Comune di  
**CASTELLO D'ARGILE**

## **VARIANTE AL RUE 10/2014**

**IN ADEGUAMENTO ALLA VARIANTE AL PSC N. 2/2014**

***Relazione illustrativa con elaborati  
cartografici e normativi***

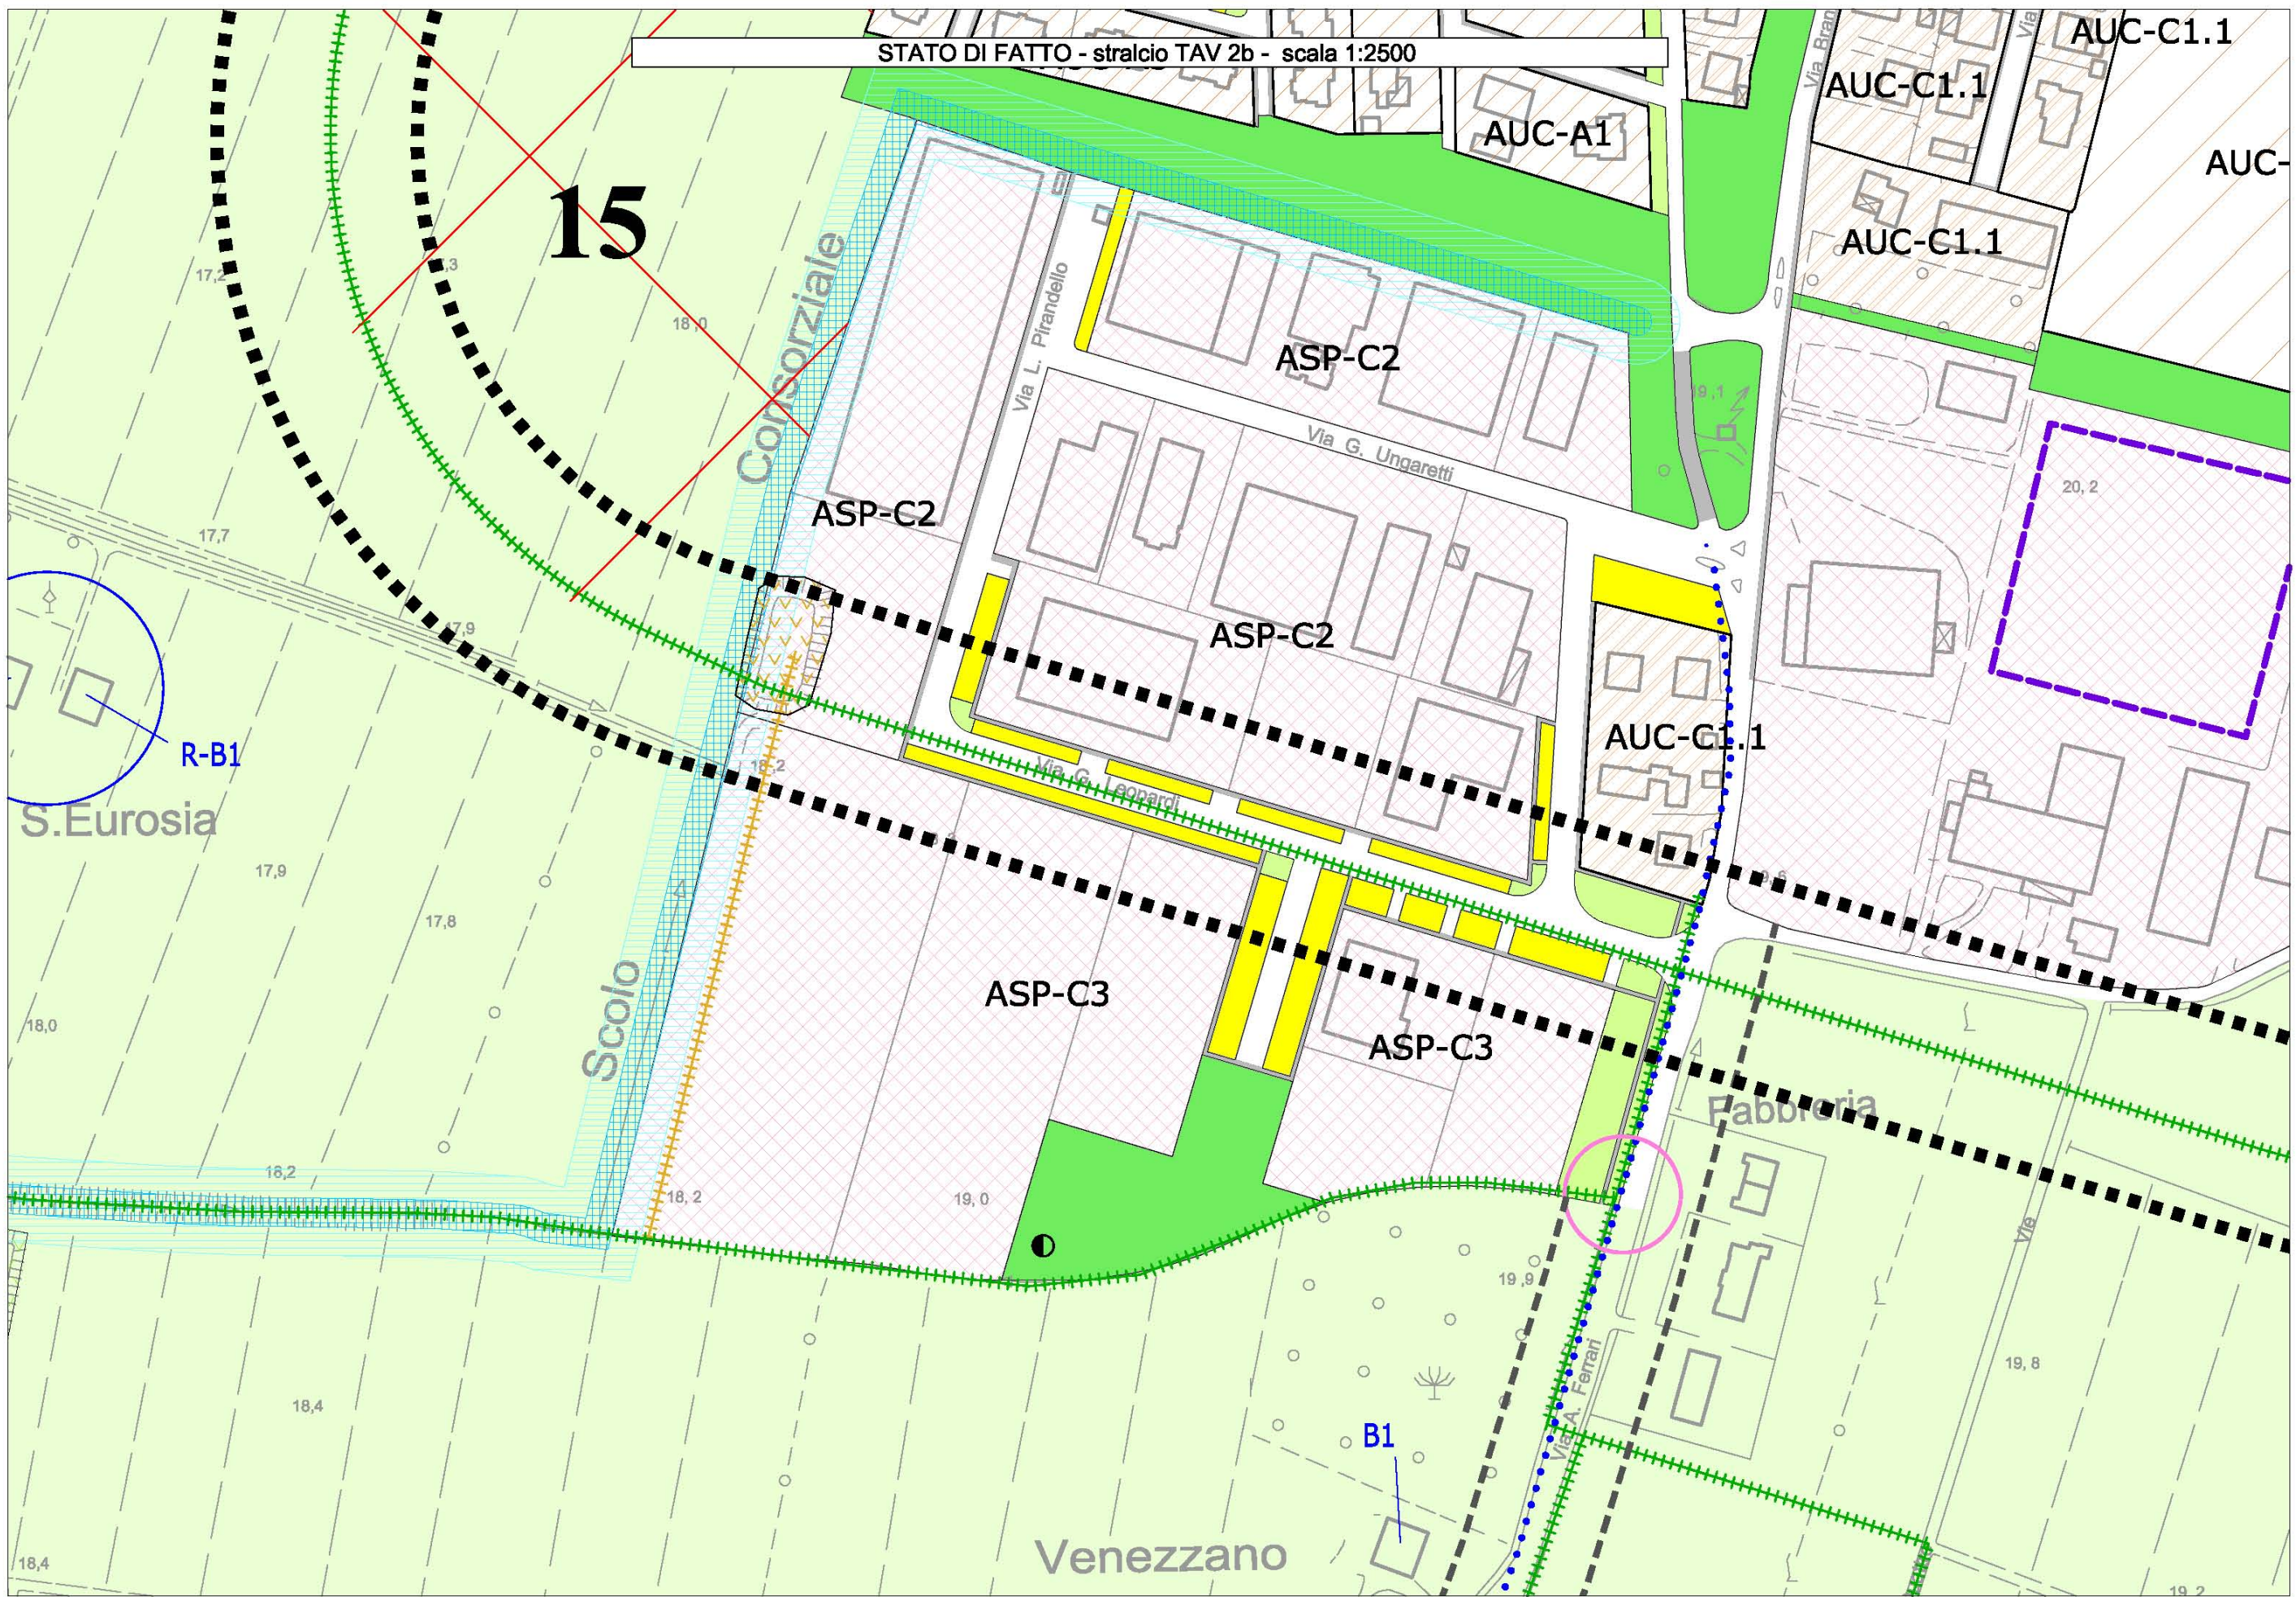
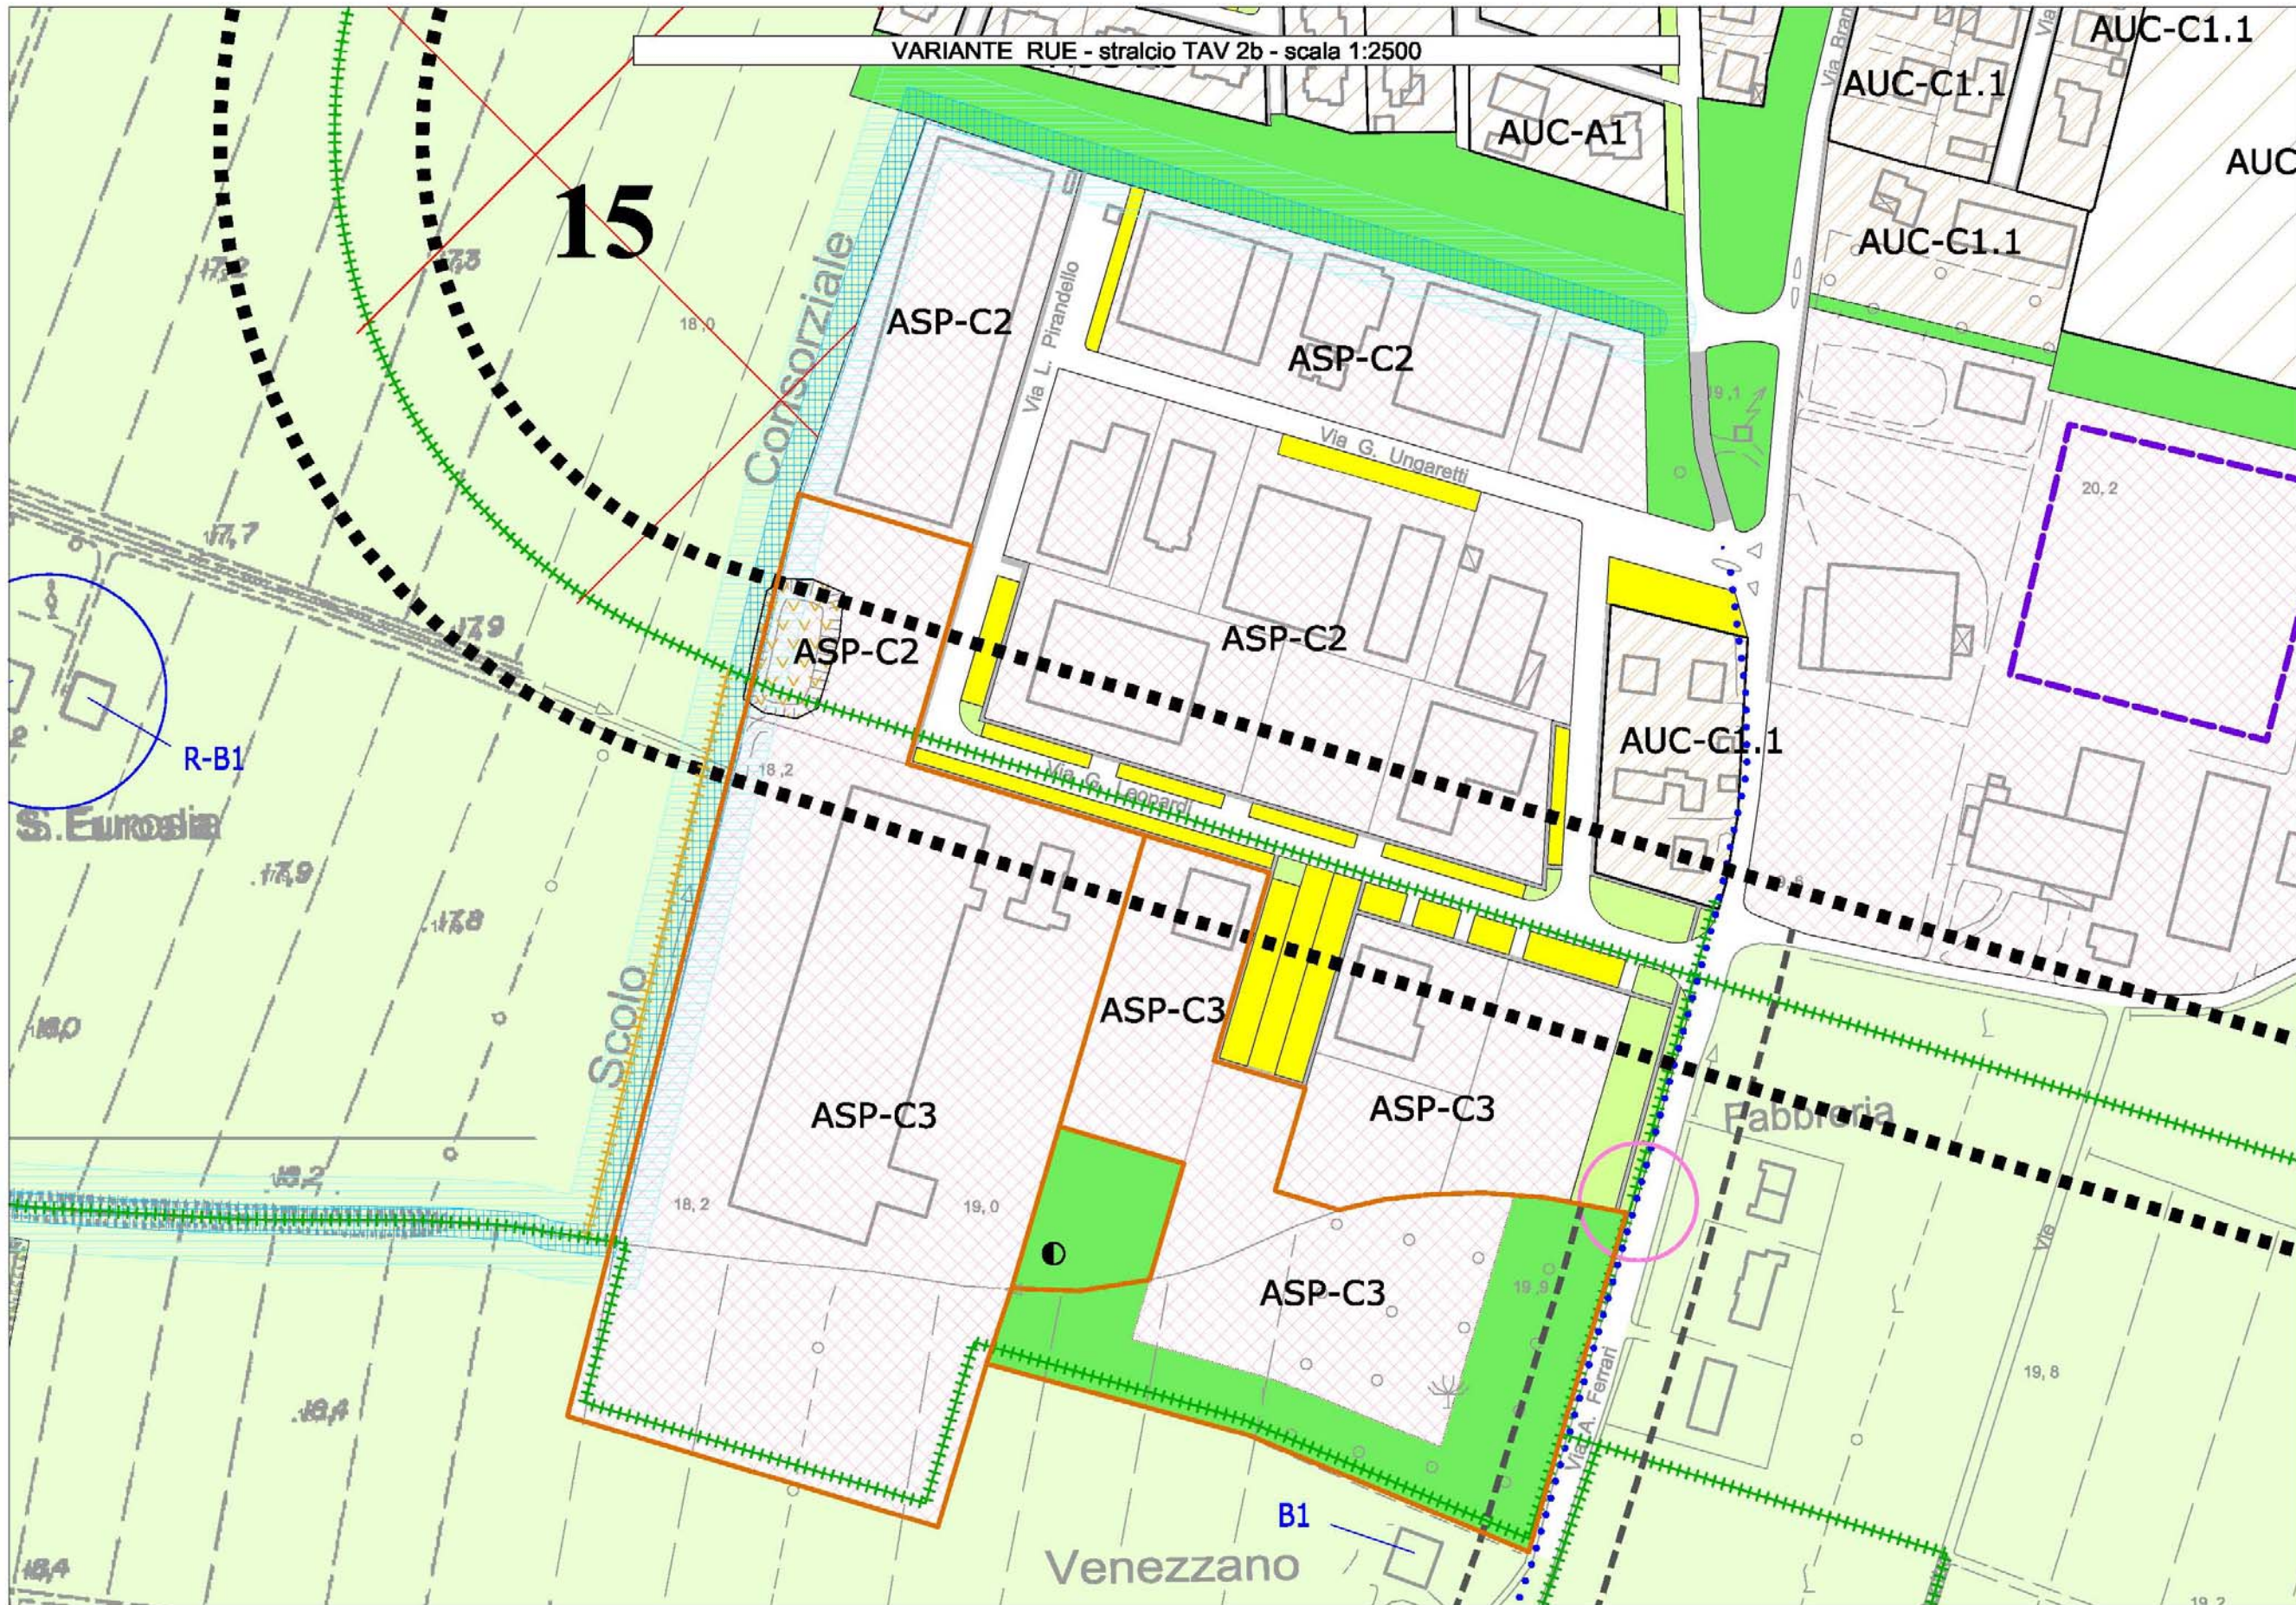
**Per quanto riguarda alla Prima Variante in adeguamento del PSC**, il RUE recepisce e specifica in cartografia il nuovo assetto, relazionando gli interventi per le due aziende ad una normativa specifica, riportata all'Art. 25 del RUE, dove viene ammesso l'intervento diretto con la specificazione di alcune verifiche di sostenibilità, riportate in apposito capoverso.

Il riferimento alle due situazioni si esplica attraverso una perimetrazione degli Ambiti interessati, a cui farà riferimento la normativa soprarichiamata.
